平成16年(行ウ)第68号 公金支出差止等請求事件

## 準備書面(第10)

2006(平成18)年12月22日

図 V. 1. 1. 4 西久保地区河岸斜面の構造と土木地質的問題点

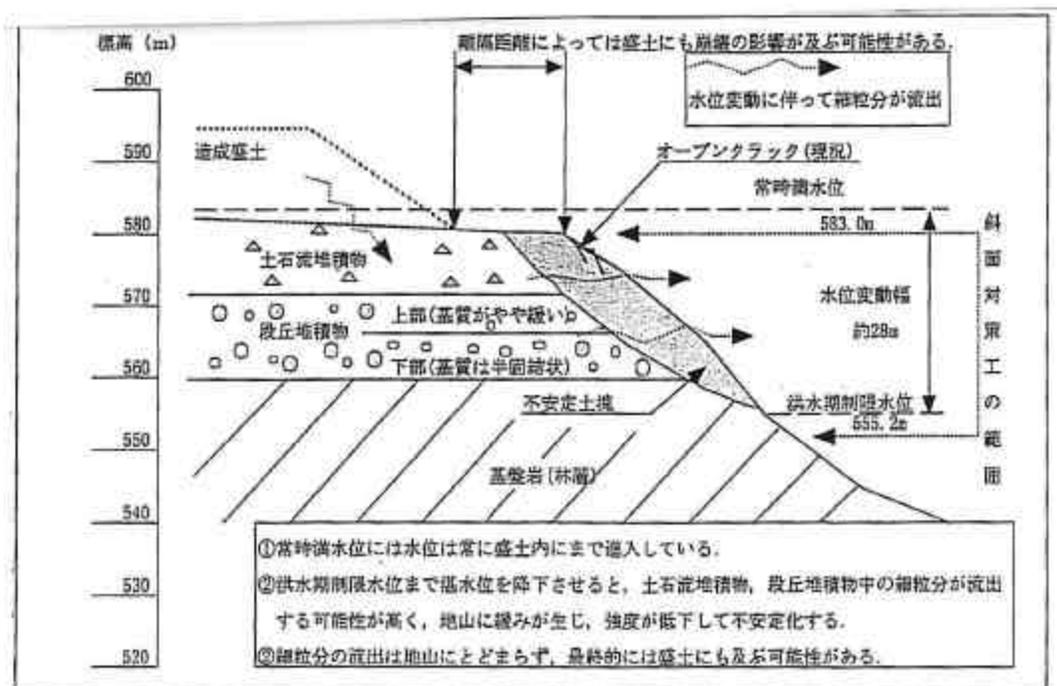
(2) この図から明かなとおり、当地区は基盤は林層で、その上部に段丘堆積物と土石流堆積物をのせる構造となっている。ダムでは常時満水位は標高583mであるが、夏季の洪水期には約28mほど水位を下げ、洪水制御のための貯留に備えることになる。この水位を降下させると、帯水していた段丘堆積層や土石流堆積層の地下水も抜けることになるが、その際には、段丘堆積物や土石流堆積物を構成する土砂を流失させる。こうして土砂流出が続けば、やがてその上位の造成盛土をも流失させることになる。貯水地地すべりの典型例である残留水圧による地盤の崩壊のおそれである。
